設工認その 13 に係る内部火災に対する原子炉停止後 30 秒の冷却の確保について

令和 2 年 9 月 14 日

日本原子力研究開発機構

【R2.7.13 審査会合コメント】

図1 防護対象ケーブルの敷設状況

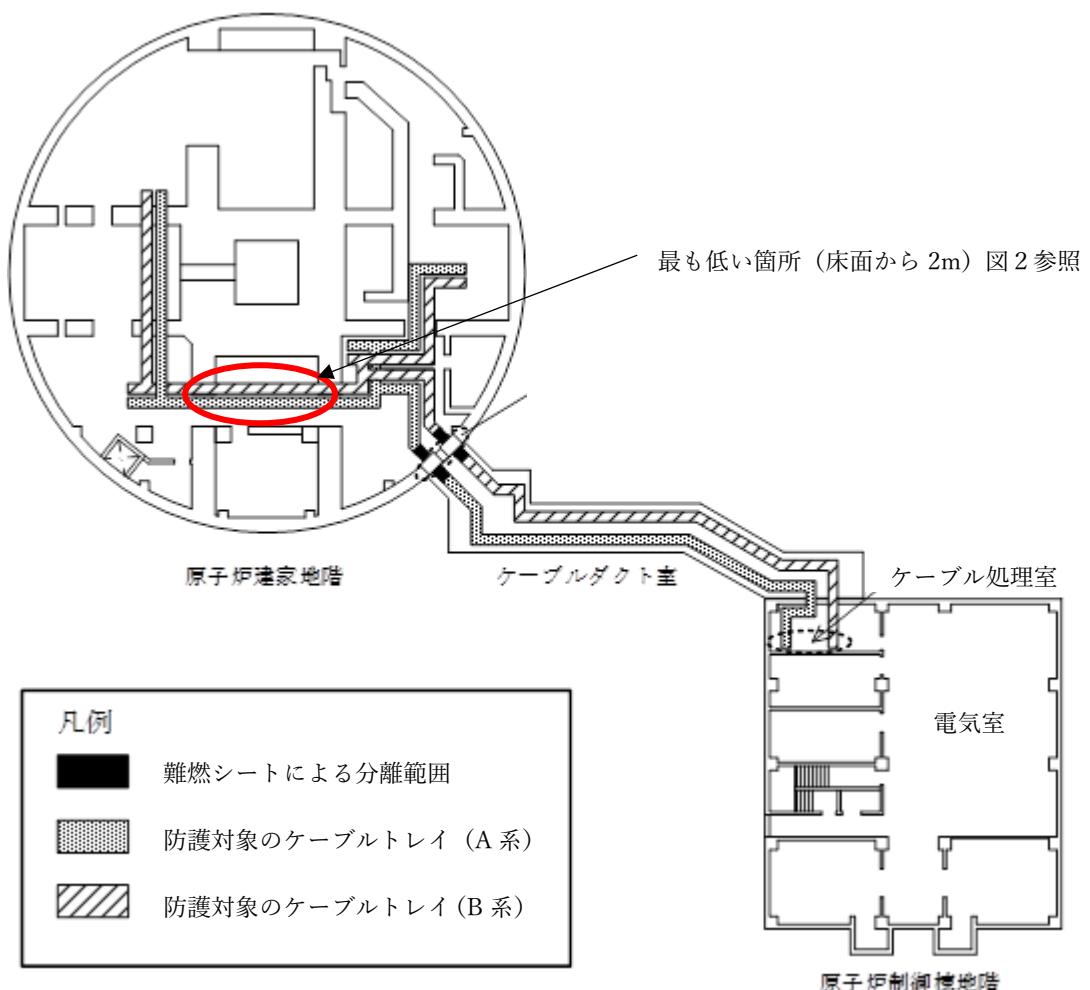
現状の分離により原子炉停止後 30 秒の冷却を確保できることを説明すること。

防護対象ケーブルのうち、安全保護系のケーブルが火災により短絡・断線した場合には原子炉のスクラム信号が発生し原子炉が停止するフェールセーフの設計である。原子炉停止後 30 秒の強制冷却に必要な系統は、1 次冷却材補助ポンプの運転に必要な電源ケーブル（非常用電源系ケーブル）と、1 次冷却材流量の監視に必要なプロセス計装設備である。これらのケーブルは原子炉建家地階、ケーブルダクト室、ケーブル処理室、電気室及び中央制御室に敷設されている。このうち電気室及び中央制御室については床下の埋設配管に敷設されており、内部火災の影響を受けない。ケーブルダクト室及びケーブル処理室についてはケーブル以外の可燃性物質はなく、原子炉運転中は立入禁止とし施錠管理を行っているため、ケーブル火災以外は発生しない。以上のことから、ケーブル火災以外の内部火災からの防護を考慮すべき箇所は原子炉建家地階のみである（図 1 参照）。
